Abwägung zur Öffentlichkeitsbeteiligung und Beteiligung der Behörden und sonstigen Träger öffentlicher Belange

Folgende Behörden und sonstige Träger öffentlicher Belange wurden zum Vorentwurf des vorhabenbezogenen Bebauungsplans und der Satzung der örtlichen Bauvorschriften gehört:

Vorhabenbezogener Bebauungsplan „Gideon-Bacher-Str. 3 – 5“, Ulm

Ort:
Projekt:
Projekt:
Bearbeiter:
Datum: 31.07.2017
Maßstab: 1:200

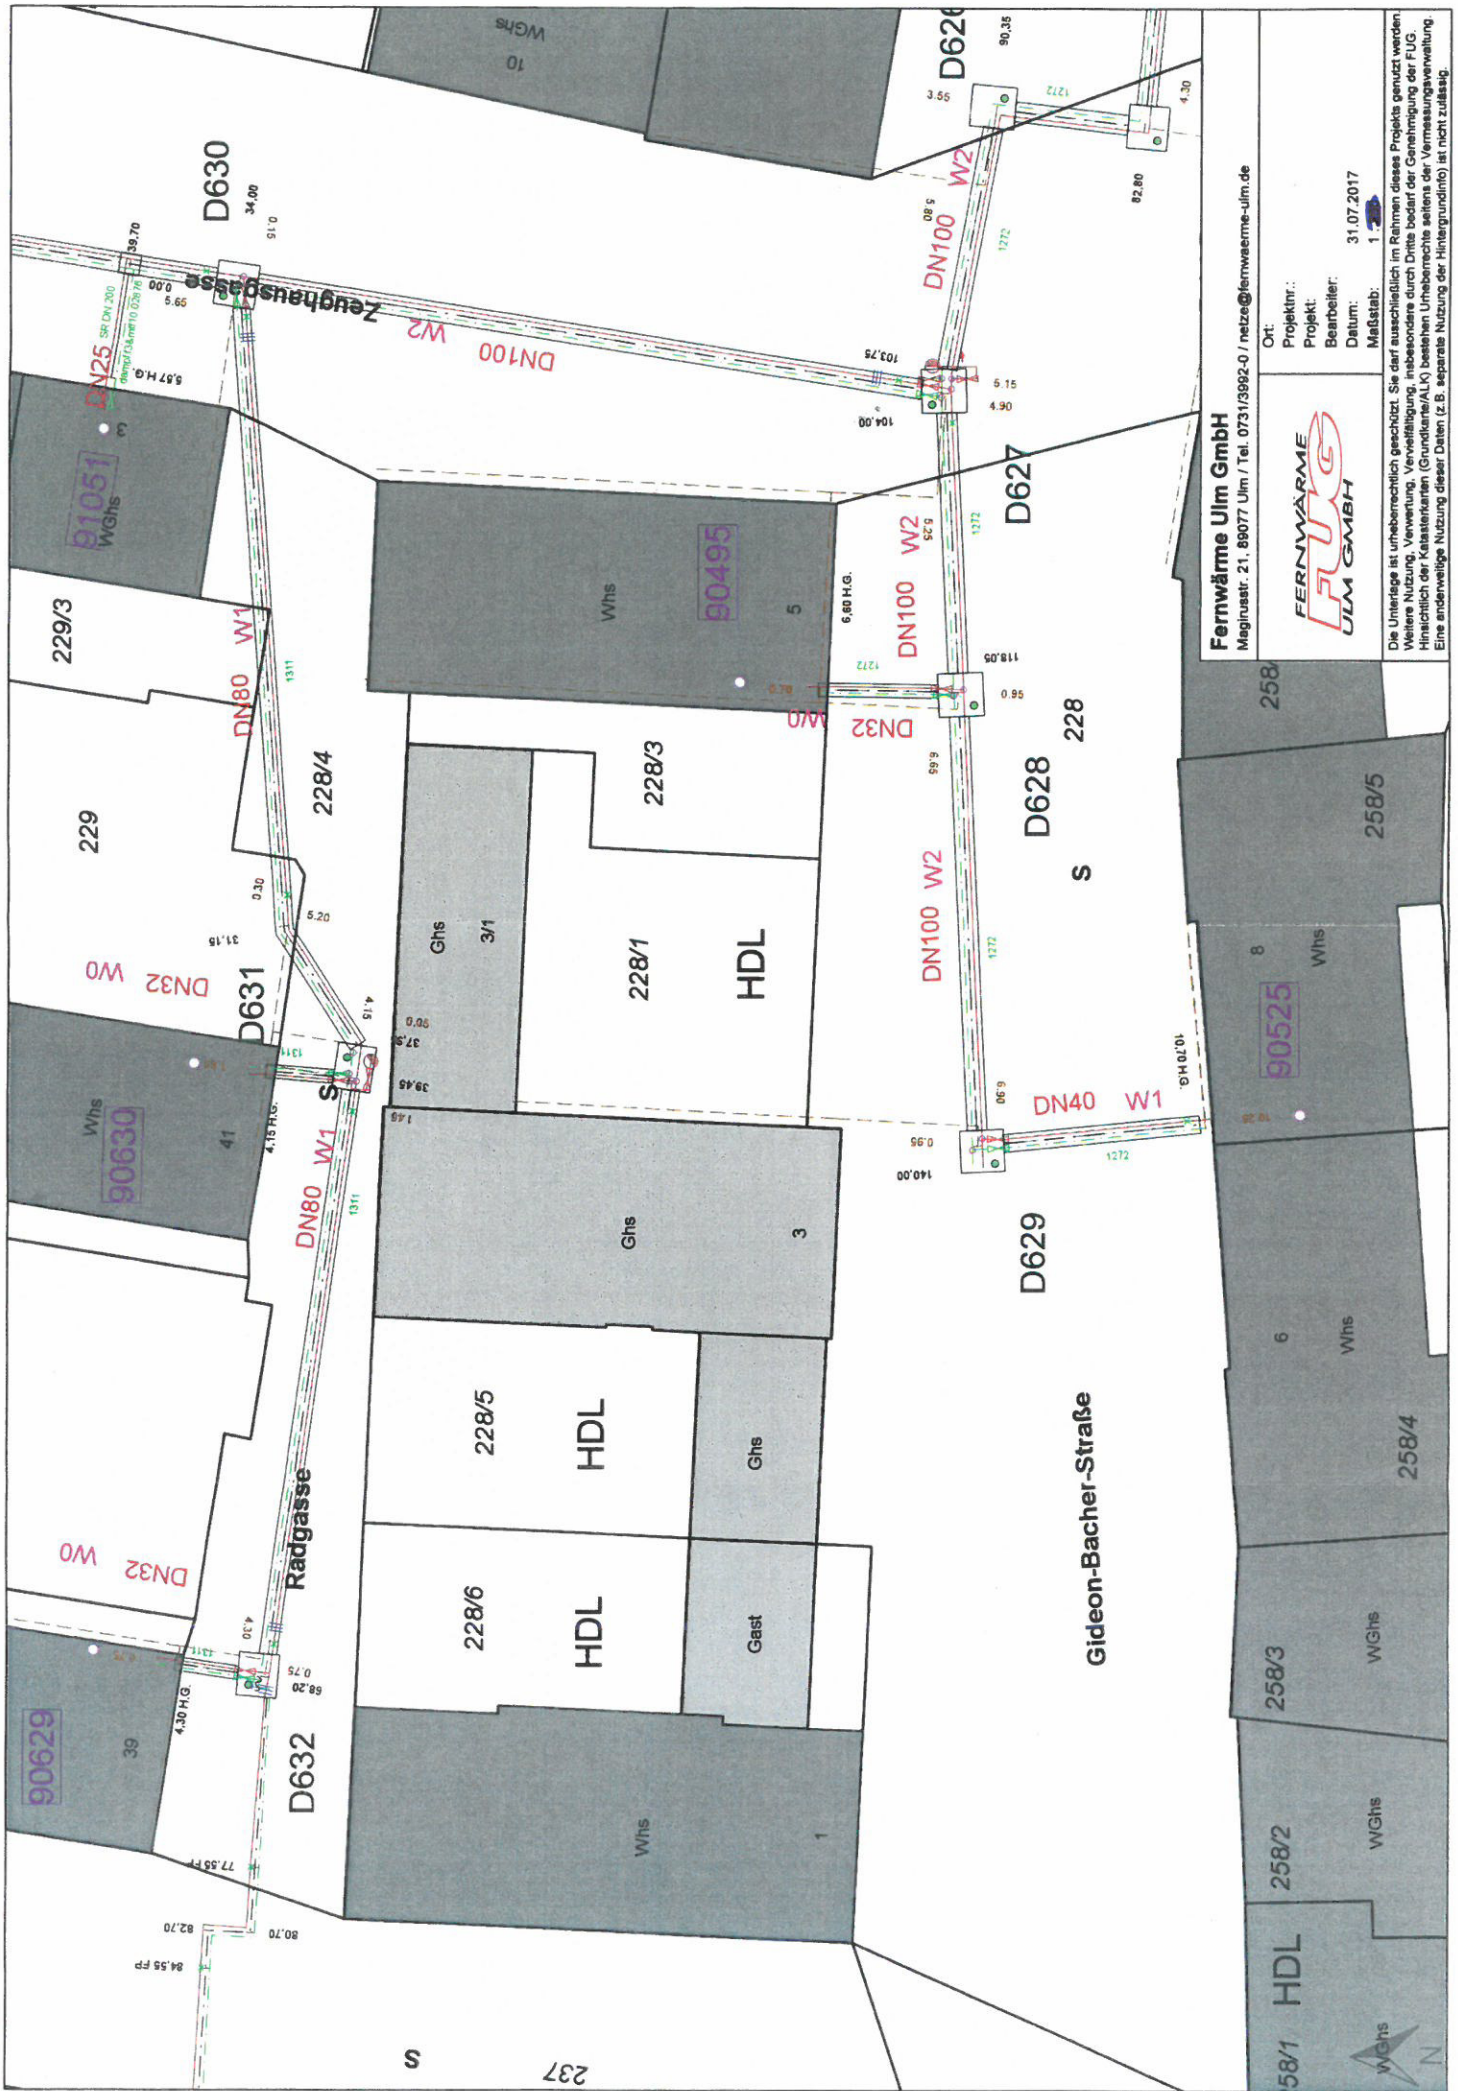
Das bestehende Wohnhaus ist an das Fernwärmenetz der FUG angeschlossen, deshalb sollten wir frühzeitig vor Beginn der Abbrucharbeiten informiert werden, da der bestehende Hausanschluss zurückgebaut werden muss.

Die Lage der bestehenden Leitungen ist aus dem beigegeführten Lageplan 1:250 ersichtlich.

Stellungnahme Behörden / TÖB	Stellungnahmen der Verwaltung
Fernwärme Ulm GmbH (FUG), mit Schreiben vom 31.07.2017 (Anlage 6.1) Im Grundsatz bestehen gegen den vorhabenbezogenen Bebauungsplan "Gideon-Bacher-Straße 3-5" von Seiten der FUG keine Einwände. Das bestehende Wohnhaus ist an das Fernwärmenetz der FUG angeschlossen, deshalb sollte die FUG frühzeitig vor Beginn der Abbrucharbeiten informiert werden, da der bestehende Hausanschluss zurückgebaut werden muss. Die neu zu erstellenden Gebäude können ebenfalls wieder an das Fernwärmenetz der FUG angeschlossen werden.	Die Stellungnahme wird zur Kenntnis genommen. Die Stellungnahme wird zur Berücksichtigung bei der weiteren Planung an die Vorhabenträgerin weitergeleitet und mit der FUG abgestimmt.
Polizeipräsidium Ulm, Email vom 04.08.2017 mit Verweis auf die Stellungnahme vom 02.08.2017 (Anlage 6.2) <u>Verkehr</u> Für die Gestaltung der Tiefgaragenzufahrt sollten diese Kriterien beachtet werden: Bei der Anlage der Tiefgaragenausfahrt wäre darauf zu achten, dass die Sichtbeziehungen zu bevorrechtigten Nutzern des Gehwegs, der Fahrbahn, des verkehrsberuhigten Bereichs, nicht durch Stützmauern, Brüstungen, Einbauten, Möblierung, Pfosten oder Bepflanzung beeinträchtigt werden. Begrünung sollte unter diesem Aspekt kritisch überprüft werden. Bei der Pflanzenauswahl wäre auf geeignete Standorte und Wuchsformen zu achten, die keine Sichtprobleme auslösen. Sofern die Zufahrenden in die Tiefgarage eine Schranke/Schloss/Tor bedienen oder eine Ampelregelung beachten müssen, wäre zu gewährleisten, dass diese sich dafür nicht im öffentlichen Verkehrsraum aufstellen müssen.	Die Tiefgaragenausfahrt (Autoaufzug) im Bereich des WB 1 befindet sich im mittleren Gebäudeteil zur Radgasse hin orientiert und ist von der Grundstücksgrenze um ca. 1,20 m zurückgesetzt. Daher sind ausfahrende Fahrzeuge von Verkehrsteilnehmern frühzeitig zu erkennen und für den Ausfahrenden (vorwärts ausfahrend) besteht die Möglichkeit den öffentlichen Raum beim Ausfahren frühzeitig einzusehen. Die Stellungnahme wird zusätzlich zur Berücksichtigung bei der Planung der Freiflächen an die Vorhabenträgerin weitergeleitet. Ein Aufstellen der einfahrenden Fahrzeuge im öffentlichen Straßenraum kann aufgrund der Platzverhältnisse auf dem Grundstück nicht verhindert werden. Aufgrund dessen, dass die Radgasse in diesem Bereich nur mäßig frequentiert ist, kommt es zu keinen wesentlichen Einschränkungen des Verkehrsflusses.

Anlage
Bestandsplan Strom, Erdgas, Trinkwasser

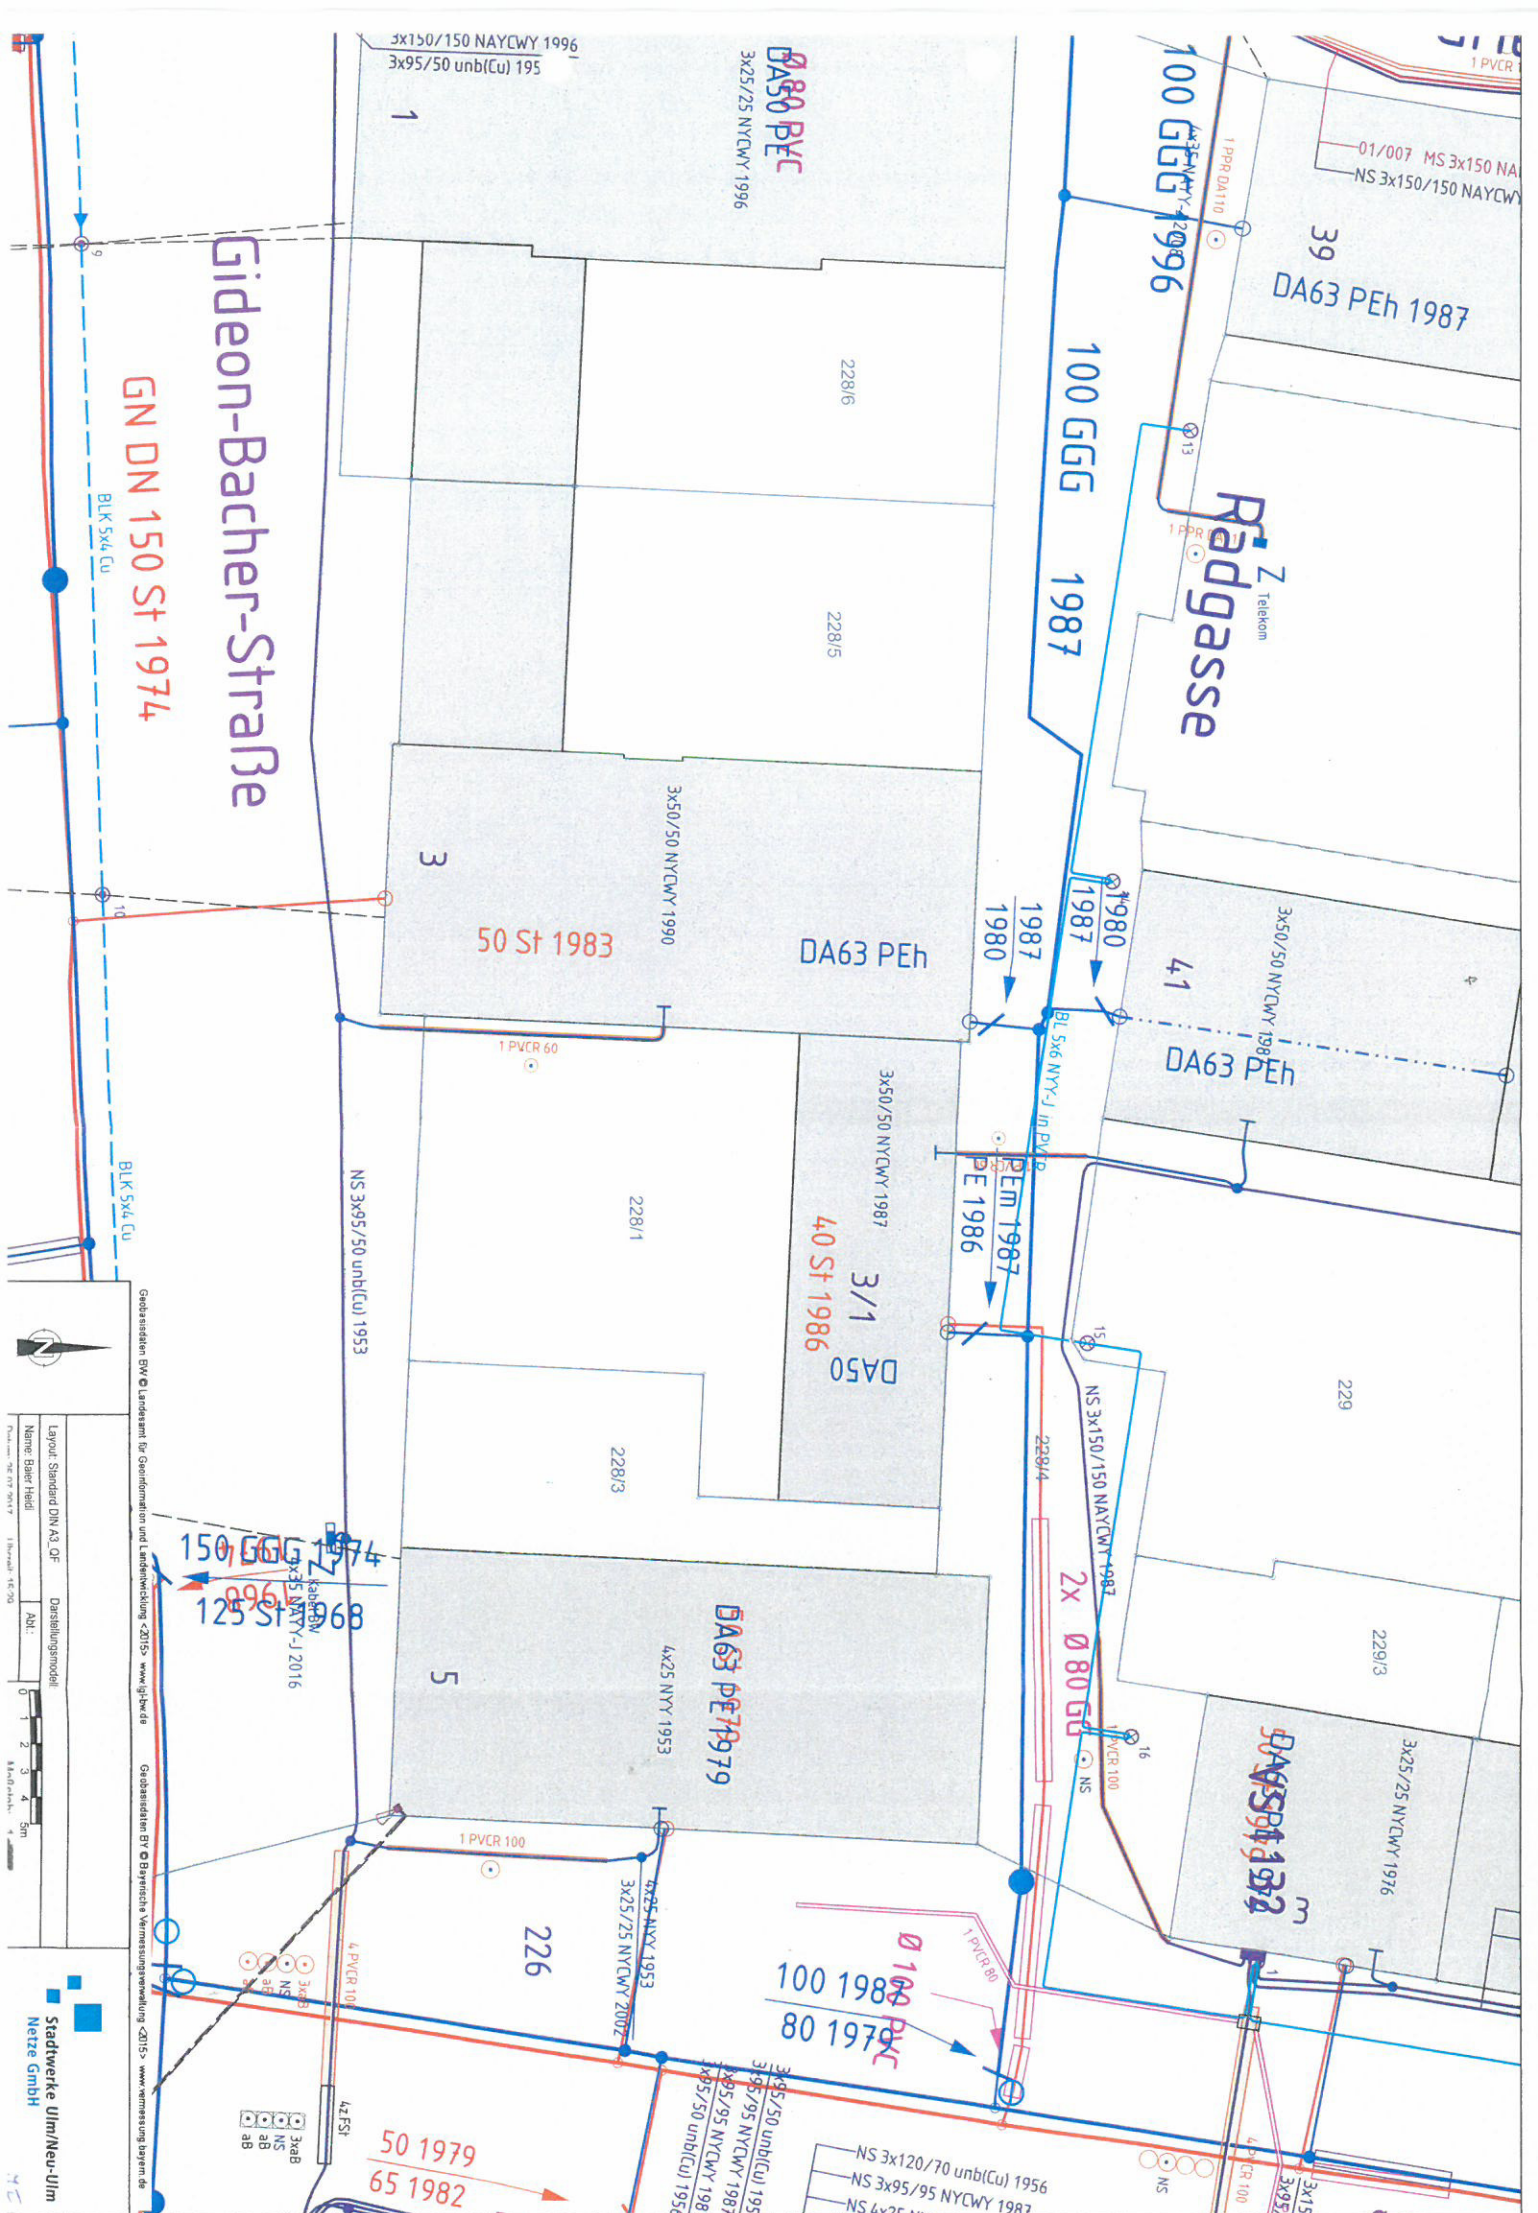
Die Strom-, Gas- und Trinkwassernetzanschlüsse der zum Abbruch vorgesehenen Gebäude müssen rechtzeitig vor Abbruchbeginn von den Stadtwerken Ulm/Neu-Ulm Netze zu Lasten des Bauherrn getrennt werden.

Des Weiteren muss am Haus 5 eine Änderung der Aufhängung der Straßenbeleuchtung erfolgen.

Stadtwerke Ulm/Neu-Ulm Netze GmbH (SWU), mit Schreiben vom 07.08.2017 (Anlage 6.3) Von Seiten der Stadtwerke Ulm/Neu-Ulm Netze GmbH wurde der vorhabenbezogene Bebauungsplan "Gideon-Bacher-Straße 3-5", Ulm auf eigene Berührungspunkte geprüft. Im Grundsatz bestehen keine Einwände gegen die geplante Bebauung. Die Strom-, Gas- und Trinkwassernetzanschlüsse der zum Abbruch vorgesehenen Gebäude müssen rechtzeitig vor Abbruchbeginn von den Stadtwerken Ulm/Neu-Ulm Netze zu Lasten des Bauherrn getrennt werden. Des Weiteren muss am Haus 5 eine Änderung der Aufhängung der Straßenbeleuchtung erfolgen. Aus den vorgelagerten Netzen ist die Versorgung mit Trinkwasser, Erdgas und Strom durch die Stadtwerke Ulm/Neu-Ulm Netze GmbH möglich.	Die Stellungnahme wird zur Berücksichtigung bei der weiteren Planung an die Vorhabenträgerin weitergeleitet und mit der SWU abgestimmt. Eine Änderung / ein Neubau des Gebäudes "Gideon-Bacher-Straße 5" ist derzeit nicht vorgesehen. Dieser Teil des Bebauungsplans wird als "Angebotsbebauungsplan" erstellt, ohne dass bereits ein konkretes Bauvorhaben vorliegt. Die Stellungnahme wird jedoch zur Berücksichtigung bei eventuell später vorgesehenen Baumaßnahmen an den Eigentümer des Gebäudes weitergeleitet. Die Stellungnahme wird zur Kenntnis genommen.
